### INFORME DE HITO DE CONTROL Nº 094-2024-OCI/5347-SCC

**“MEJORAMIENTO DEL SERVICIO DE EDUCACIÓN  
SUPERIOR TECNOLÓGICA DEL I.E.S.T.P. LUIS E.  
VALCÁRCEL, DISTRITO DE ILO, PROVINCIA DE ILO Y  
DEPARTAMENTO DE MOQUEGUA”**

#### HITO DE CONTROL N.º 1 – EJECUCIÓN AL MES DE SETIEMBRE 2024

Imagen n.º 2

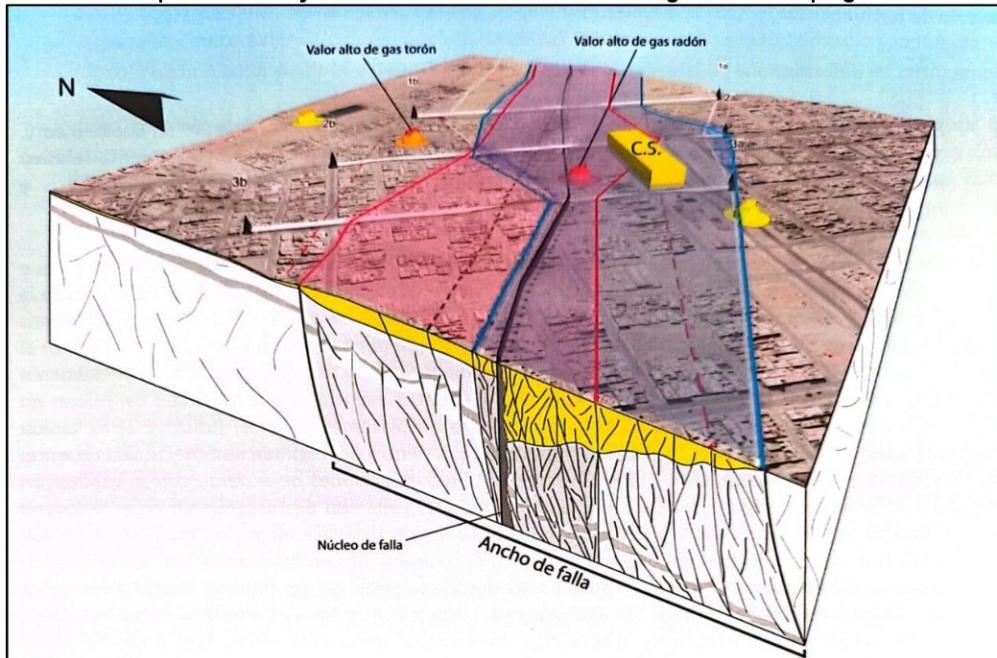
este tiene influencia directa en la ubicación del proyecto antes citado, conforme se aprecia en la siguiente imagen:

Diagrama de interpretación del segmento C de la falla Chololo elaborado por el INGEMMET, con ayuda de los monitoreos de gas radón y los estudios geofísicos realizados por la empresa HC Proyectos a solicitud del Gobierno Regional de Moquegua

**Imagen n.º 3**  
**Análisis de aceleración sísmica (PGA) debido a la falla Chololo elaborado por el INGEMMET**

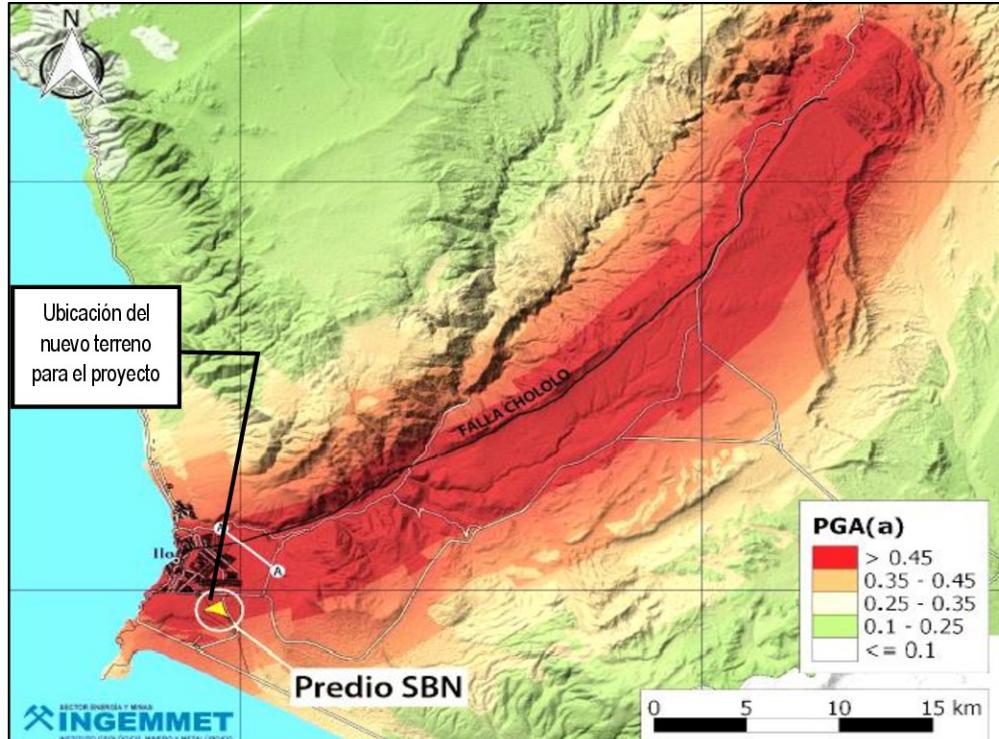
De la revisión al expediente técnico modificado del proyecto<sup>5</sup>, se advierte que este no contiene los estudios especializados o de ingeniería, como los estudios geológicos, geotécnicos y geofísicos, estudios de sitio, estudios de paleosismología, análisis sísmico determinístico, entre otros, los que permitirían la obtención de los parámetros para el diseño sismorresistente de las estructuras que conforman la nueva infraestructura del I.E.S.T.P. Luis E. Valcárcel de Ilo.

Imagen n.º 6

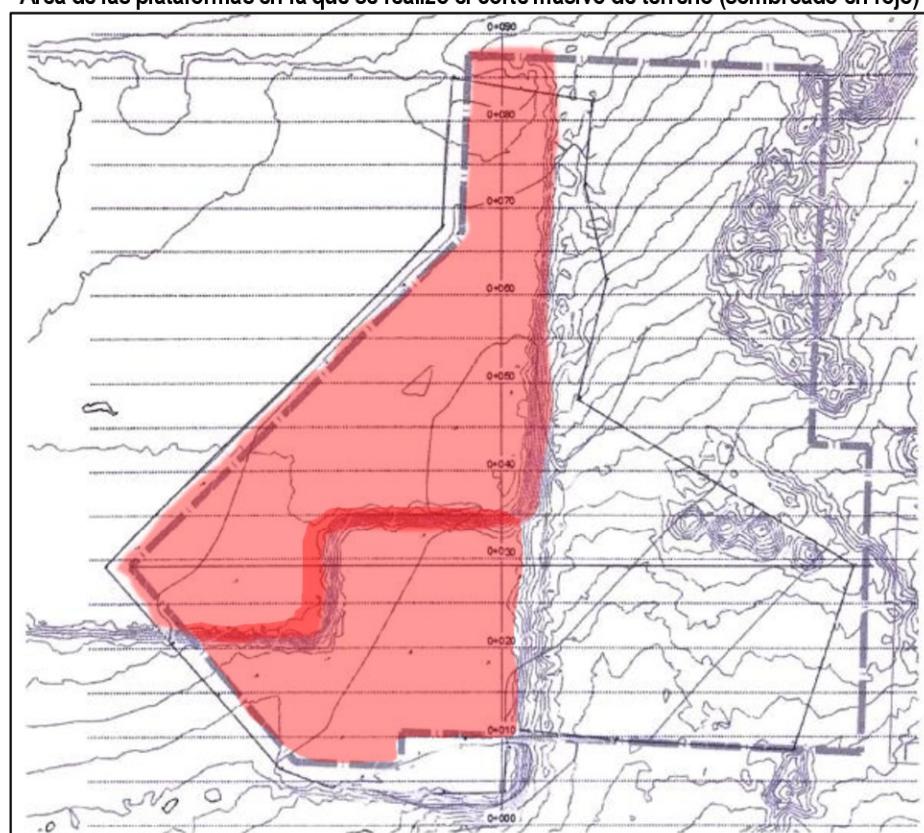
Por otro lado, durante la visita de inspección realizada a la obra los días 18 y 19 de setiembre de 2024, la Comisión de Control advirtió que se estaba efectuando trabajos de corte masivo de terreno en las plataformas del plan de contingencia, las mismas que, como se indicó anteriormente, fueron construidas con rellenos controlados durante el año 2023. El corte masivo de terreno en las plataformas se registró en el acta de visita de inspección n.º 05-2024-GRM/OCI-SCC-2476202 de 18 de setiembre de 2024, según se detalle a continuación:

Área de las plataformas en la que se realizó el corte masivo de terreno (sombreado en rojo)

Por tanto, la Entidad debe evaluar la conveniencia de seguir realizando el corte masivo de terreno en las plataformas construidas con rellenos controlados durante el año 2023, previa verificación de la calidad de los mismos, en vista que el planteamiento arquitectónico podría adecuarse a estas plataformas existentes y así evitar que se sigan perdiendo los recursos invertidos en su proceso de compactación.

**Detalle de los muros de contención MC-01, MC-02 y MC-03, contenidos en el Plano CP-01**

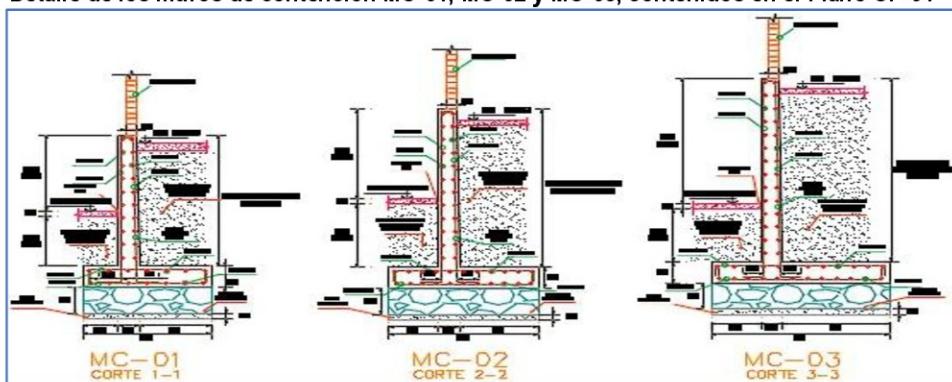
En los planos CP-PG, CP-01, CP-02, CP-03 y CP-04, se identificaron los muros de contención MC-01, MC-02, MC-03, MC-04 y MC-05 (ver imágenes 18 y 19); sin embargo, de la revisión a la respectiva memoria de cálculo del sub componente estructuras no se encontró los diseños o cálculos de los mencionados muros de contención.

### c. De las instalaciones Drenaje Pluvial:

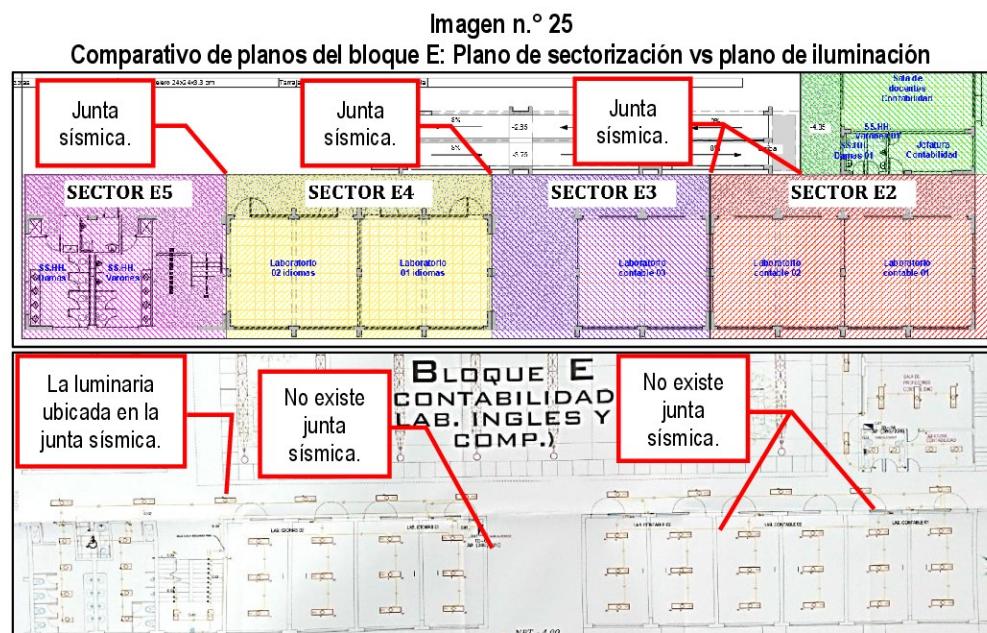
El último expediente técnico modificado no cuenta con planos de redes internas (Bajada de lluvias), ni de redes exteriores para el sistema de aguas pluviales, esto a pesar que el literal a) del sub numeral 7.1 “Recolección” del numeral 7 “Agua de lluvia” de la Norma Técnica IS.010 establece que “*Cuando no exista un sistema de alcantarillado pluvial y la red de aguas residuales no haya sido diseñada para recibir aguas de lluvias, no se permitirá descargar este tipo de aguas a la red de aguas residuales. **Estas deberán disponerse al sistema de drenaje o áreas verdes existentes***”. (El énfasis es agregado)

**Imagen n.º 26**  
**Deficiencias en el sistema de iluminación de las instalaciones eléctricas del bloque L, sector L4**

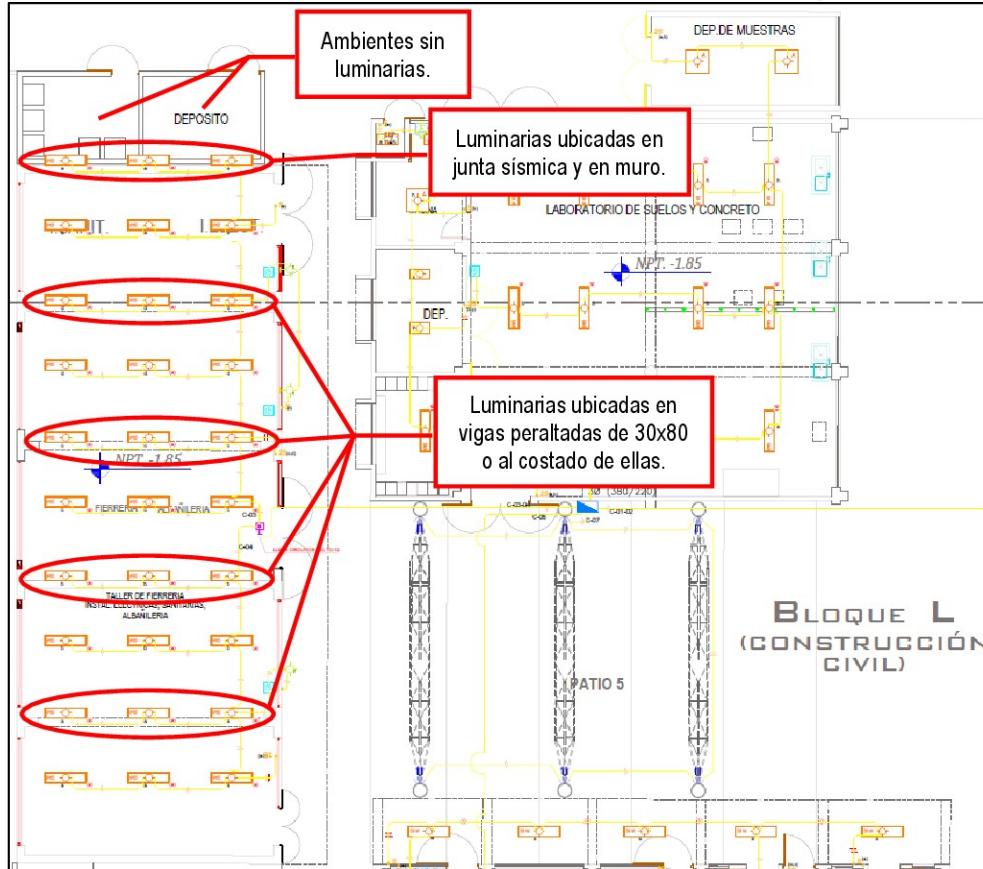
**D. En la especialidad de instalaciones eléctricas, no se cumple con el contenido mínimo establecido por la norma EM-010 Instalaciones Eléctricas Interiores.**

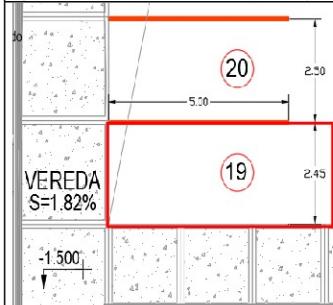
Dentro del espacio de estacionamiento vehicular "A", se observa 7 espacios de estacionamiento, con dimensiones de 1,30m x 3,00 m, sin nomenclatura o denominación que determine si corresponden a espacios de estacionamiento para motos o bicicletas. Acorde al Art. 57. Estacionamiento de bicicletas y motos, de la norma técnica A.010 Condiciones generales del diseño del RNE, los espacios de estacionamiento no cumplirían con la norma técnica del RNE.

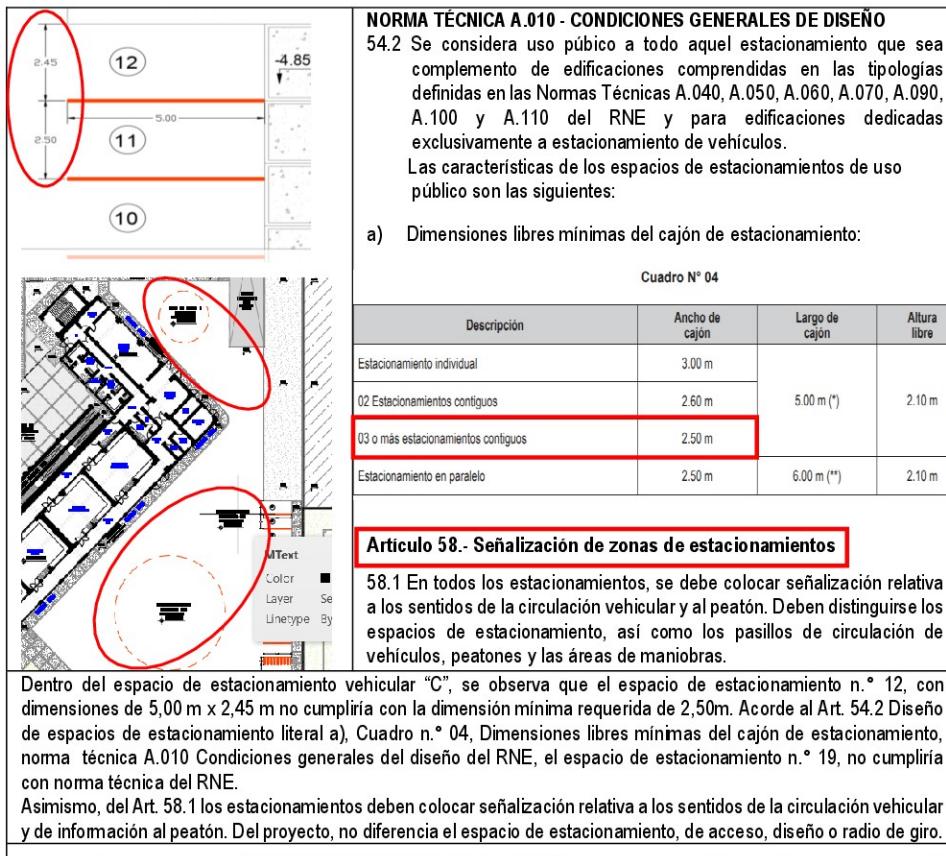
Dentro del espacio de estacionamiento vehicular "B", se observan 7 espacios de estacionamiento, con dimensiones de 1,30m x 3,00 m, sin nomenclatura que diferencie si corresponden a espacios de estacionamiento de motos o bicicletas. Acorde al Art. 57. Estacionamiento de bicicletas y motos, de la norma técnica A.010 Condiciones generales del diseño del RNE, los espacios de estacionamiento no cumplirían con la norma técnica del RNE.

Fuente: Expediente Técnico – Plano E-F-03.

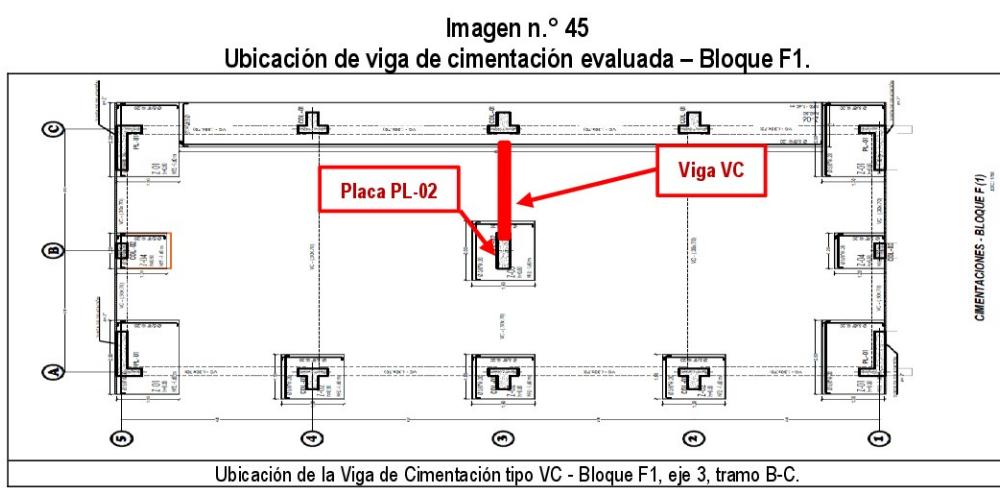
En cuanto a la viga de cimentación ubicada en el eje 3, tramo B-C, del bloque F1, la Comisión de Control advirtió un espaciamiento del primer estribo de 6 centímetros, cuando el detalle del plano E-F-03 establece un espaciamiento del primer estribo de 5 centímetros respecto a la cara del elemento vertical (placa PL-02); como se puede ver en el siguiente detalle:

Imagenes n.º 49 y n.º 50

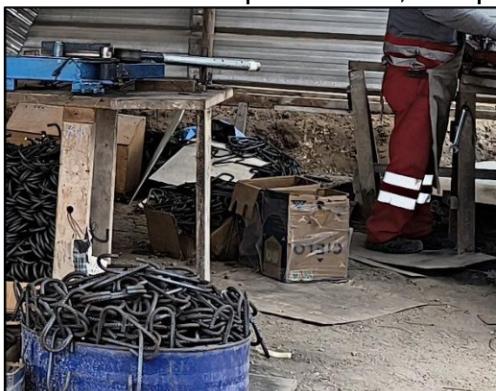
Confección y colocación de grapas complementarias con doblez a 180° y con extensión del doblez de 6 a 7 cm para columnas, incumpliendo la normativa y el expediente técnico.

#### Imágenes n.º 51 y n.º 52

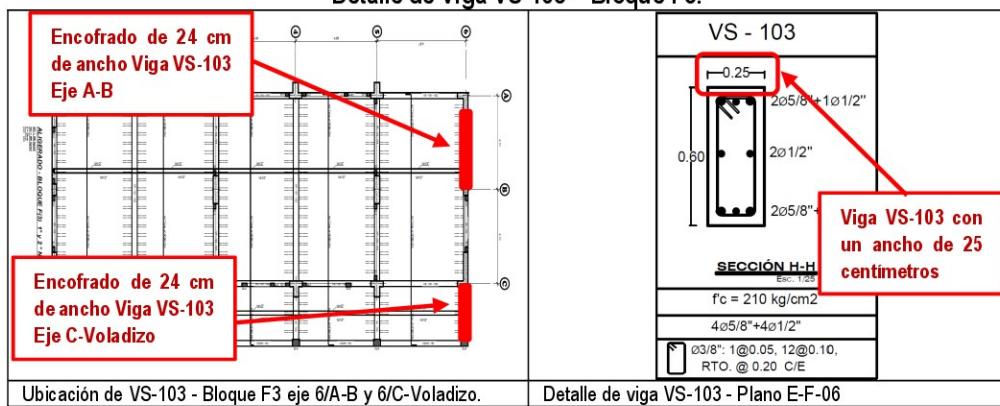
Verificación del ancho de vigas (losa aligerada 2do nivel) – Bloque F3.

**Imagen n.º 92**  
**Ubicación de las conexiones de desagüe para empalme hacia la red pública**

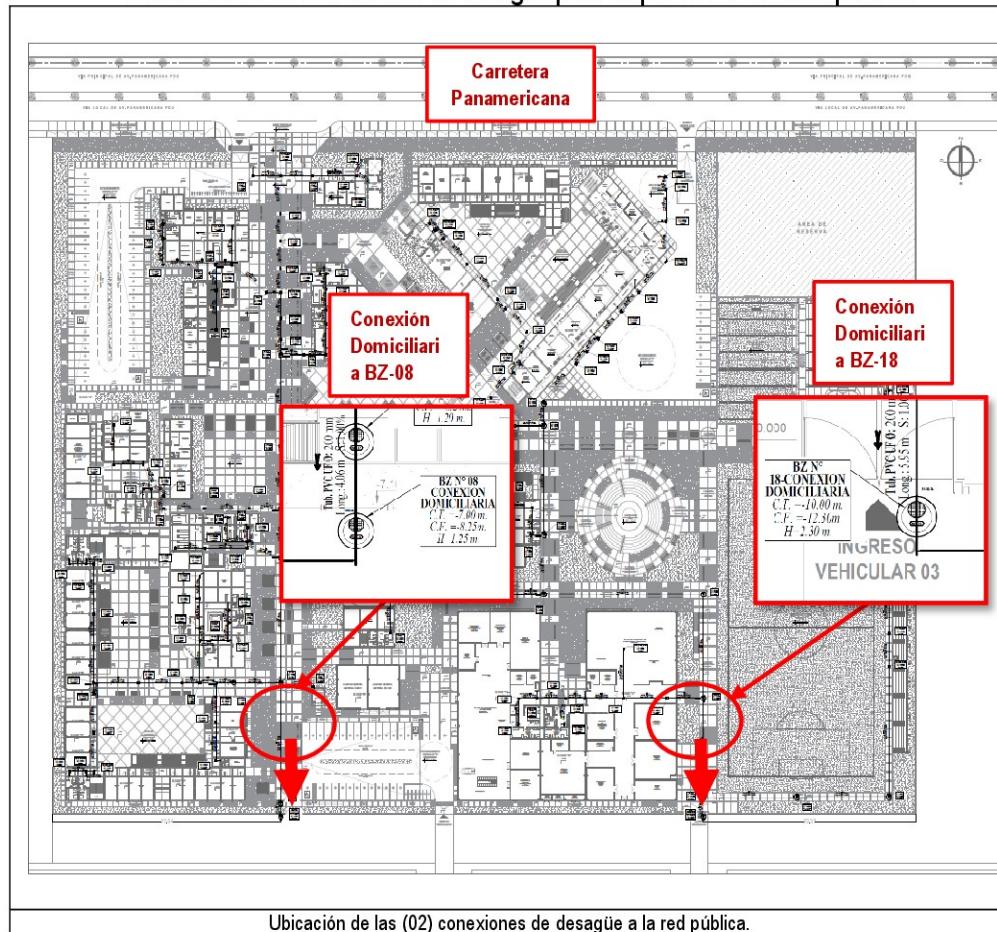
En tal sentido, el informe de factibilidad del servicio debe contener adicionalmente entre otros aspectos la ubicación del punto de empalme expresado en un esquema o el propio plano de ubicación presentado por el solicitante, en este caso si bien existe el "plano IS-D-01 Redes exteriores de desagüe – primer nivel", "Especialidad: Instalaciones Sanitarias" en el cual se ha propuesto dos (2) puntos de conexiones de desagüe para empalme con la red pública en la calle sin nombre paralela a la avenida Panamericana; conforme se puede observar a continuación:
